# Vorschläge der Interessengemeinschaft Rüttenscheid e.V. (IGR) zum Bauvorhaben Rüttenscheider Brücke

30.11.20

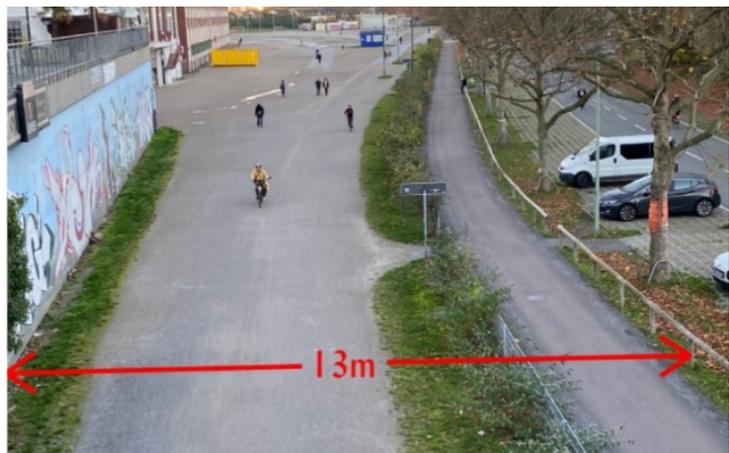
Dem werden von Fahrradverbänden Bedenken entgegen gestellt, die Fahrradfahrer auf der Planstraße/Gruga-Trasse könnten sich zwischen den Gebäuden eingengt fühlen. Von einem Angstraum ist die Rede, obwohl eine intensive Beleuchtung und Öffnungen geplant sind. Dann wäre die völlig unbeleuchtete Gruga-Trasse viel eher als Angstraum anzusehen.

Dieser Aspekt ist natürlich zu berücksichtigen und führt zu der gegenläufigen Forderung, den Platz klein und mit Öffnungen auszuführen.

Die Breite der Planstraße von 13m macht fast die Hälfte der Brücke aus.

Hier ein Vorschlag für die Deckel- bzw. Platzgestaltung (Gesamtdarstellung siehe unten). Neue Elemente sind gelb.

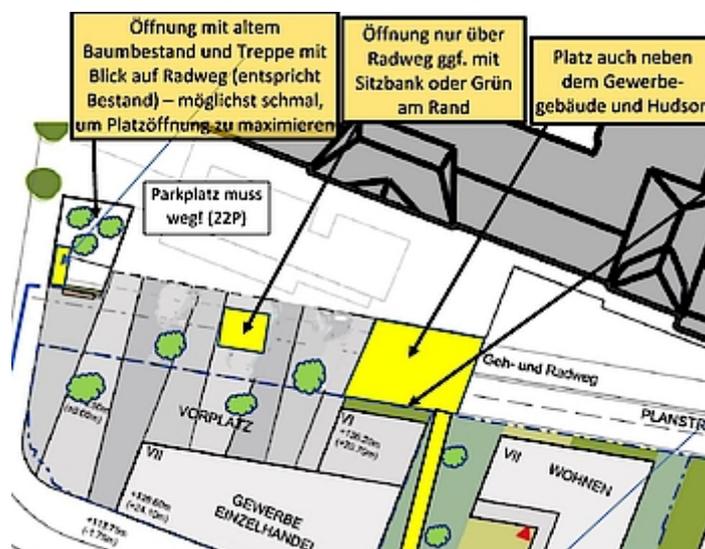
>>> Vor dem Hintergrund obiger Maßnahmen ist die **größere Ausführung** des Platzes (rechte gelbe Fläche) bis zum Ende des Lagerraumes des Girardethauses (Hudson's) wünschenswert, also nicht nur vor, sondern auch neben dem Haus 1,. Ein Großteil der gastronomischen Nutzung, die weiterhin aufgrund ihrer Südausrichtung beim Girardethaus liegen wird, würde sonst vom Platz ausgenommen und in eine Straßenschlucht blicken.

>>> Der **Parkplatz des Girardethauses** mit 22 Plätzen an dieser Stelle muss

weichen, sonst ist es kein Platz, sondern ein Parkplatz. Ein unmerkbarer Anschluss der Platte sollte das Erlebnis eines gesamten Platzes ermöglichen.

>>> Eine **Begrünung** des Platzes wird von allen gewünscht, allerdings sollte sie nicht den Platz unnötig verkleinern und zustellen. Das würde auch eine Flexible Nutzung, etwa für kleine Feste oder Kulturveranstaltungen, erschweren.

## Vorschläge (gelb) zusammengefasst in der Draufsicht:

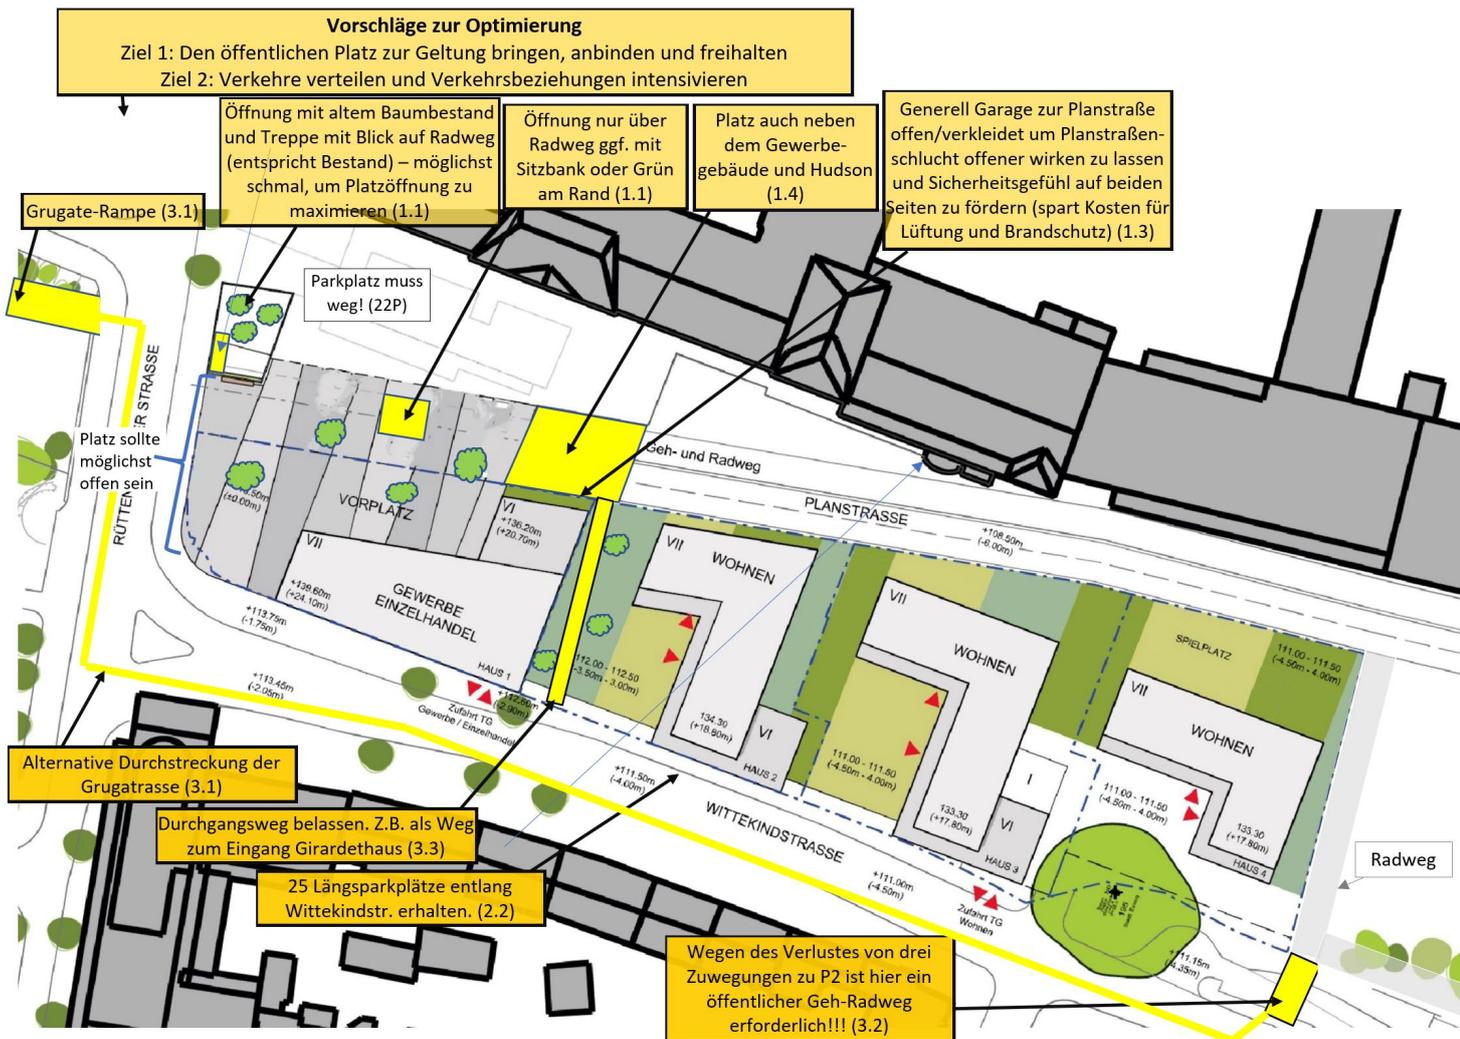
>>> Da am Ostrand des Baufeldes ohnehin der Radweg verschwenkt werden soll, bietet es sich an, hier den Weg wenige Meter durch die Böschung zur **Wittekindstraße** durchzuleiten. (roter Strich in der Zeichnung) Der Höhenunterschied ist hier gering.

In Rot die kleine Verbindung, die erforderlich wäre.

>>> Die oben vorgeschlagene Fortsetzung des Deckels bis zum Ende des Girardetlagergebäudes (Hudson's) würde eine gute **weitere Wegebeziehung zum Girardethaus** eröffnen, wie gelb eingezeichnet.

>>> Damit Ausgleichspflanzungen dem Standort zugute kommen, sollte man die ohnehin schon einmal geplante Neuordnung von **Rest-P2** nutzen, um hier **Bäume** zu pflanzen und möglichst auch die Oberfläche mit Wabensteinen o.ä. unversiegelt zu sanieren. Da schon jetzt Lampenmasten auf der Fläche stehen, wird eine Anordnung möglich sein, die weder das Rangieren der LKW, noch die anzustrebende Nutzung für Veranstaltungen beeinträchtigt. Es ist möglich Bäume an den Eckpunkte zusammenliegender Parkflächen anzuordnen, sodass keine Parkplätze verloren gehen.
